RELATÓRIO TÉCNICO REFERENTE À ANÁLISE DE PROPOSTA DE OCUPAÇÃO (PROJETO ARQUITETÔNICO E ESTUDO DE VISADAS REGIONAIS) PARA FINS DE RECLASSIFICAÇÃO PARA APA01 DOS LOTES 001 A 015 E 021 A 029 DO QUARTEIRÃO 003, LOCALIZADOS NA AVENIDA PRESIDENTE EURICO, DUTRA E RUA JORNALISTA DJALMA ANDRADE, ZONA FISCAL 122, BAIRRO BELVEDERE, INSERIDO NA ÁREA TOMBADA DA SERRA DO CURRAL, ADE SERRA DO CURRAL, SUBÁREA 3 - SERRA / ACABA MUNDO.

1- Apresentação do projeto e análise

Paleta de materiais. Fonte: material encaminhado pelo interessado.

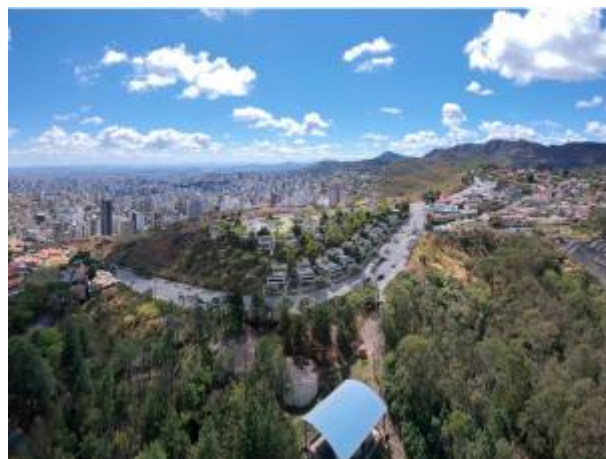
A DPCA orienta a substituição dos vidros translúcidos e jateados por vidro transparente incolor e não reflexivo. Em relação aos muros em pedra, cabe informar que estes não são admitidos nos fechamentos frontais conforme disposto na Portaria Conjunta:

Art. 3º - A obrigatoriedade de manutenção de permeabilidade visual dos imóveis será considerada atendida quando os elementos de vedação utilizados para fechamento frontal dos lotes ou conjuntos de lotes não constituam barreiras visuais que obstruam a relação destes com o logradouro e destes com bens protegidos.

Além disso, recomendamos que a aprovação da proposta seja condicionada ao atendimento das orientações relativas à substituição do vidro jateado translúcido por vidro transparente incolor e não reflexivo, além do atendimento das demais diretrizes não atendidas, se for este o entendimento deste Conselho.
